SERVICE INFO – FAG 0026

Промяна в дизайна на защитния капак за прах

Замяна на частта- RIU: 566283.H195 заменен с 566283.01.H195

Снимка 1: Дизайнът на защитния капак за прах бе променен

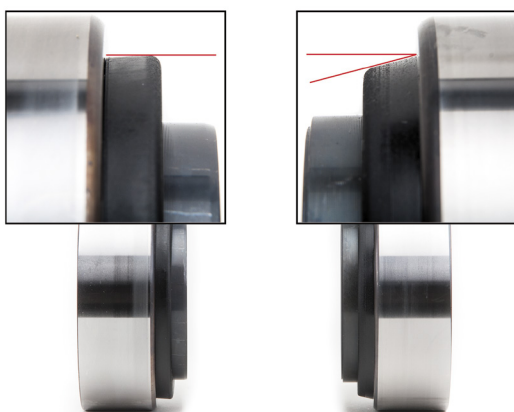
По време на монтаж на Ремонтна Сглобена Единица (RIU) с референтен номер 566283.H195, защитния капак за прах може да се усуче при някои колесни главини.

В най-лошия случай, усуканият защитен капак за прах може да причини блокиране на лагера, като по този начин прави трудно завъртането на колесната главина.

Поради тази причина е разработен модифициран защитен капак за прах (вижте снимка 1).

Като резултат на тази техническа модификация, референтен номер 566283.H195 бе заменен с 566283.01.H195.
